<競技に関する追加周知事項>

2026 年 9 月 22 日

高専ロボコン 2026 競技委員会

【高専ロボコン 2026 ルールブックの変更点、ならびに競技用品についての追加情報】

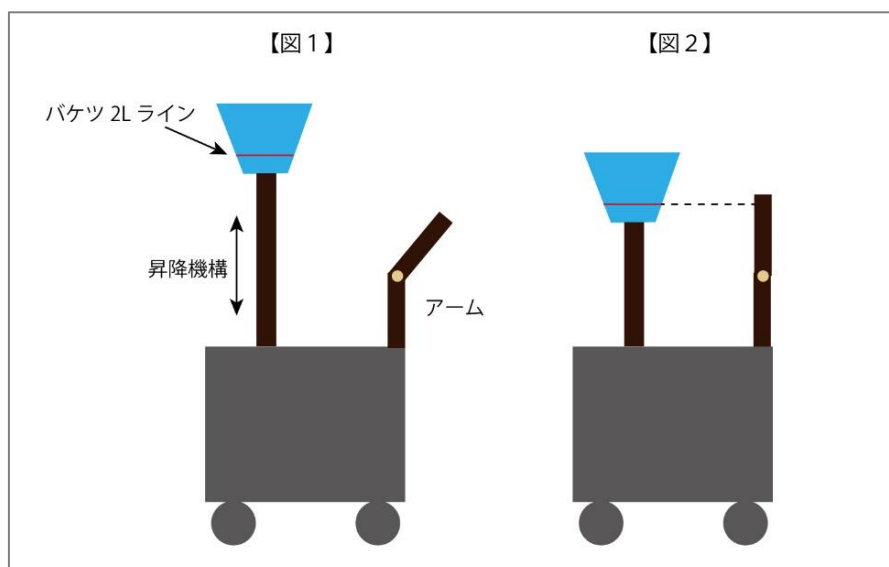
■質問：我々のロボットには移動バケツを上下昇降させる機構と、雑巾を投げるためのアームがあります。競技中、【図 1】の状態で行っている場合は問題ないのですが、仮に移動バケツを一番低い状態まで下げ、アームを一番高い状態まで垂直に伸ばすと、【図 2】のようにアームの頂点が移動バケツの 2L 目盛りを超えてしまいます。競技中、図 2 のような状態にならないように制御していますが、このロボットはルールの要件を満たすのでしょうか？

■回答：【図 2】の状態にならないようプログラム等で制御されていたとしても、アームの「最大展開サイズ」で判断するため、例示のロボットは認められません。移動バケツが上下昇降する場合は、移動バケツが最も低い位置に下がっている状態において、ロボットの可動部をすべて展開させた最高到達点が、2L 目盛りを超えない設計にしてください。なお、FAQ3.2 の Q3 にもあるように、この規定には「ロボットが保持している雑巾」も含まれますので注意してください。

■ 補充スポットの雑巾設置位置

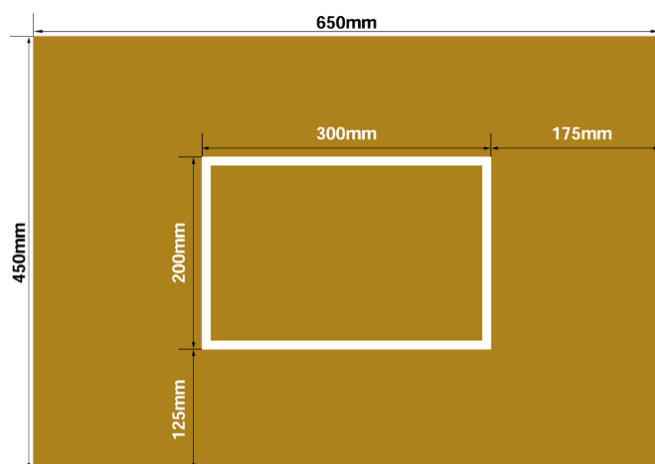
補充スポットの机上には、下図のように白色のビニールテープを使用して雑巾の補充位置を明示します。

『教壇』に設置する小型カメラ等の撮影機材に関する周知事項

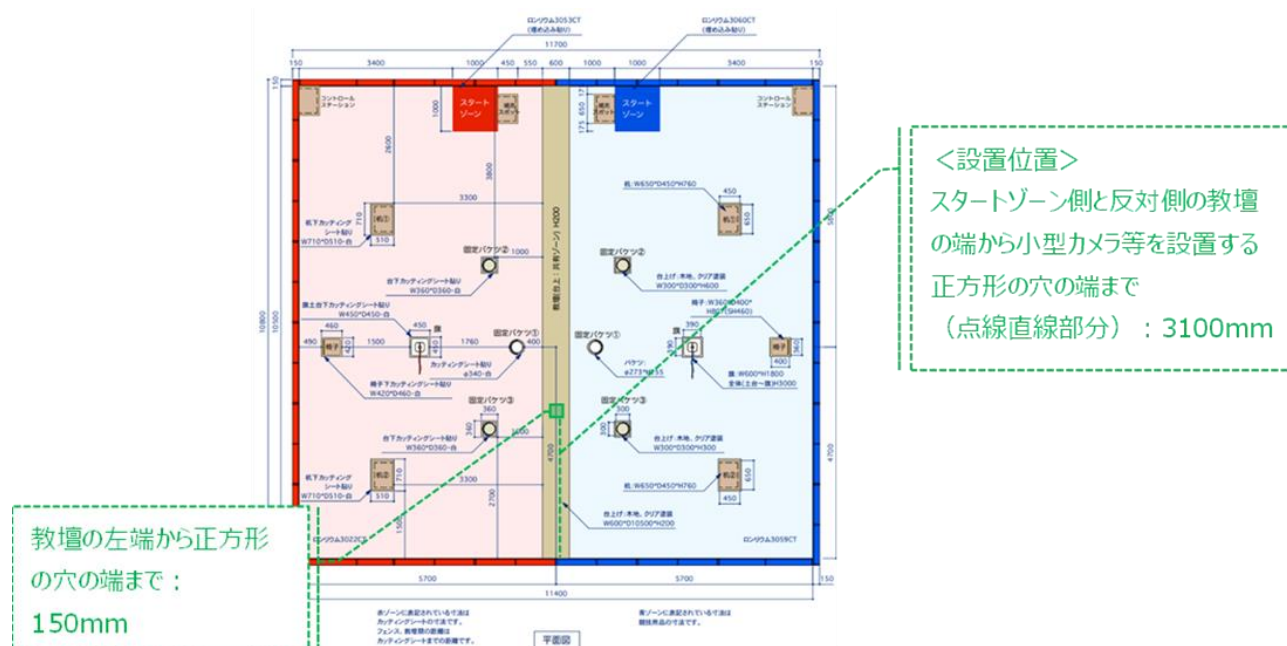
ルールブック 2.1.9 f) に記載の『競技フィールド内の教壇上に番組収録用の小型カメラを設置する場合がある』について、設置位置等が決定したので以下を必ず確認のうえ、大会に参加すること。

教壇に W300mm×D300mm の正方形の穴を作り（位置は下図参照）、その中に三脚等で立てた小型カメラやマイク等を設置する。

穴の中に設置するすべての機材は、教壇上面から 100mm 以下の高さ（フィールド上面から 300mm の高さ）且つ、前述の正方形の穴の中に収まるように設置する。
